第5回 もんじゅ安全性総合評価検討委員会 議事次第

もんじゅ安全性総合評価検討委員会
第4回審議の議事概要（案）

コメント回答

東京電力福島第一原子力発電所事故を踏まえた
高速増殖炉の安全確保の考え方
(もんじゅ)

1次アルゴンガス系設備系統説明図

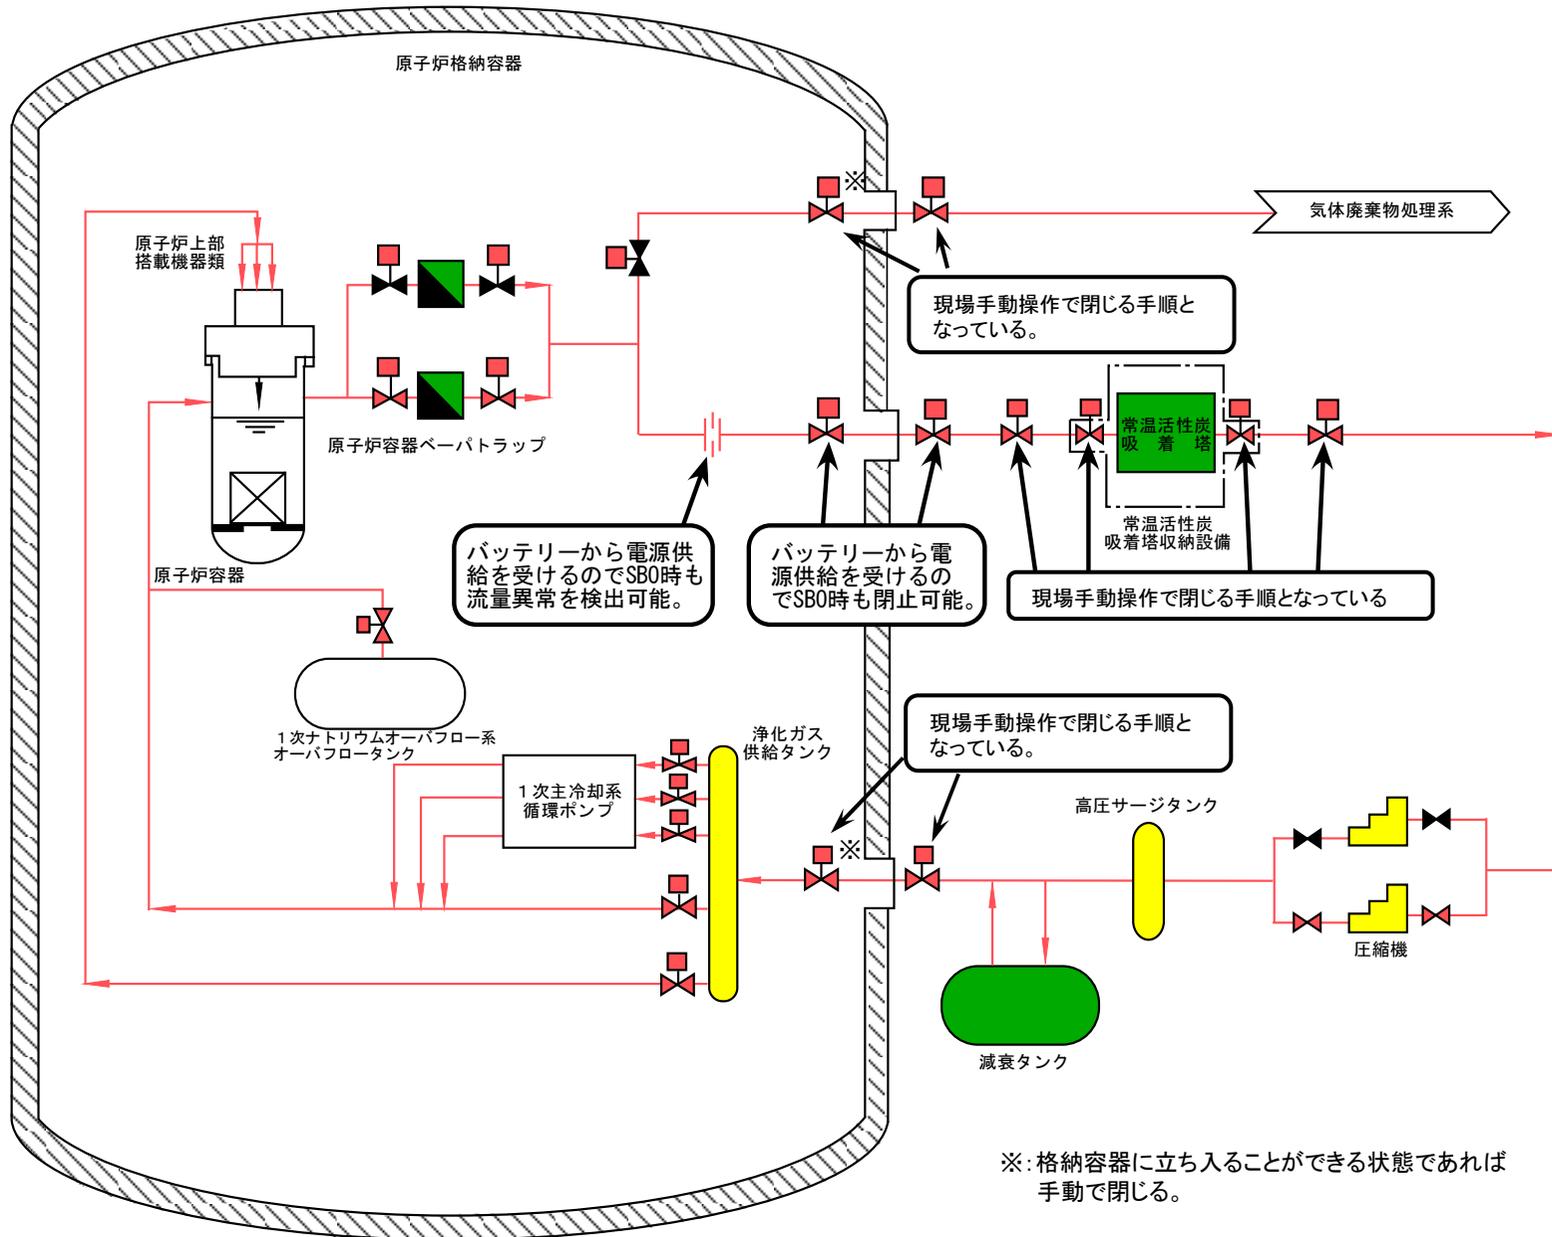
ご質問No.4: 全交流電源喪失の影響は、広範囲に及ぶ。「2次冷却材漏えい」、「蒸気発生器伝熱管からの水漏えい」以外にも、「1次主冷却系の漏えい時の原子炉容器液位確保」、「1次アルゴンガス漏えい」、「隔離弁の作動」などについて 検討を進めるべき。

○ 1次アルゴンガス系は、原子炉容器等のナトリウム自由液面を覆うアルゴンガスの放射性ガスの浄化や減衰、圧力制御を行う系統である。アルゴンガスが大量に漏えいすると、流量計で流量の異常を検知し、自動的に隔離弁等を閉めて漏えいを抑制する。仮に全交流電源喪失状態で「1次アルゴンガス漏えい」が発生した場合にどのような影響を受けるか、調査した。

その結果、アルゴンガスの漏えいは、蓄電池から電源供給を受けて検出できるが、隔離弁の一部は、電源がないため閉まらない(図1参照)。しかしながら、これらの隔離弁は、手動操作で閉止する手順*になっていることから、全交流電源喪失状態でも漏えいを検知し、漏えい量を抑制できることを確認した。

なお、その他の「1次主冷却系の漏えい時の原子炉容器液位確保」、「隔離弁の作動」は、回答済み(第4回委員会 資料4-3・資料4-4)。

*: 例えば、モータの故障、等で閉止しない時に備えて、従来より、手動で閉止する手順になっていた。
